# 广州 S 公司新战略辅导记录

2025 年 3 月 20 日

二、针对目前品质和生产异常的处理: (原因查找和改善方案提供)

(四) .35 防污染底座 20052:

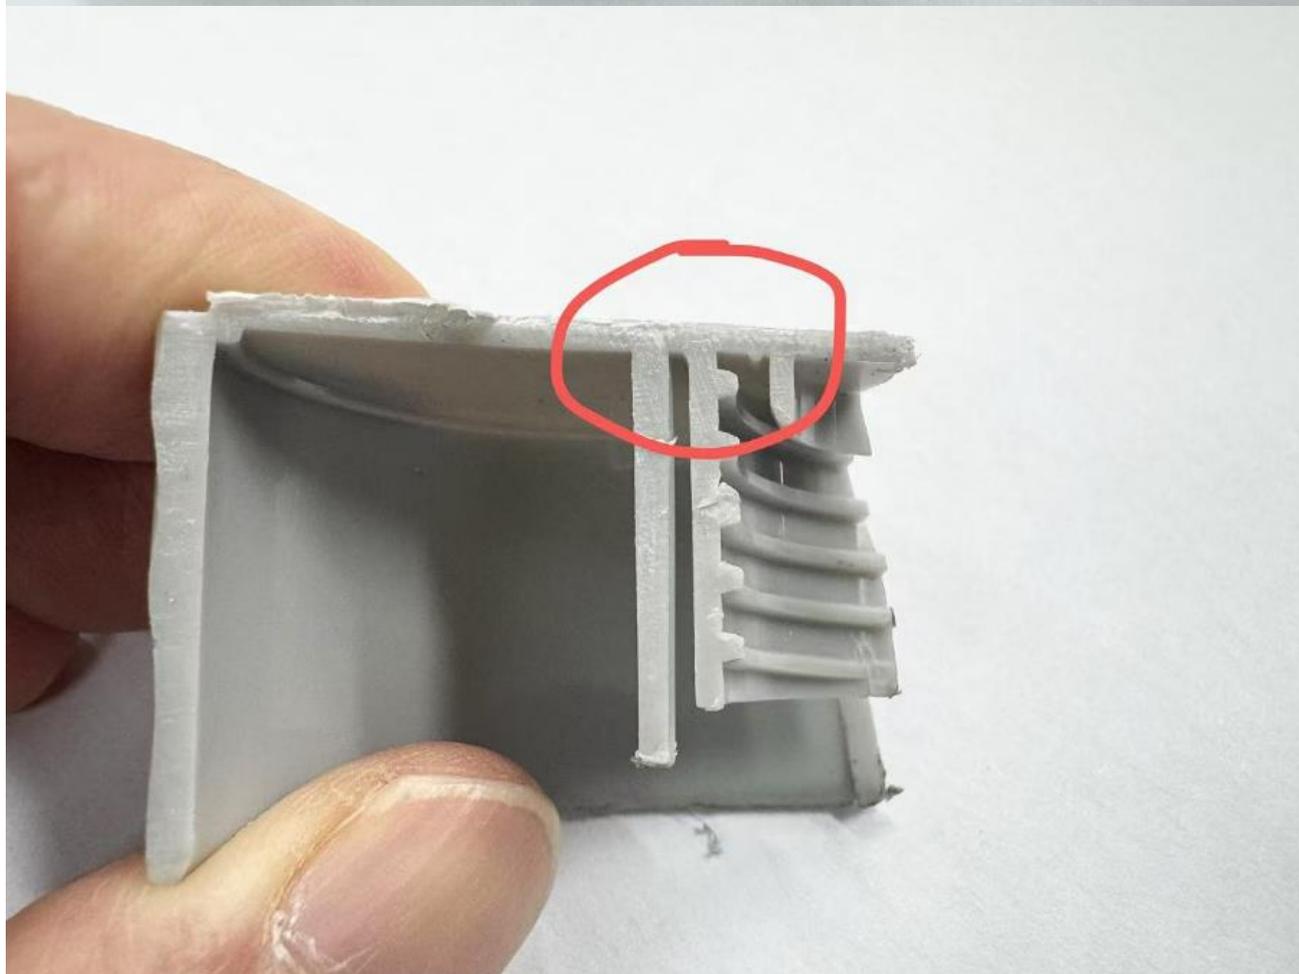
1. 中央柱子顶端常出现缺胶现象

一摸八穴进浇口尺寸 模具设计 1.00  
 37% 36% 42% 27% 面积: 0.7854 mm<sup>2</sup>  
 实际 0.61 - 0.60 - 0.65 - 0.59  
 0.57 - 0.57 - .65 - .60  
 32% 32% 42% 36%  
 最大最小 = 1.31倍  
 = 76%

1. 上周已盘查出，因为进浇口直径尺寸与标准尺寸 1.00 不同都太小了，且八个模穴的进浇口直径尺寸大小不一致，最大的直径才 0.65 mm，最小的才 0.57 mm。因此，请全部八穴的进浇口直径尺寸全部加大，改到 0.66 mm 且必须一致。
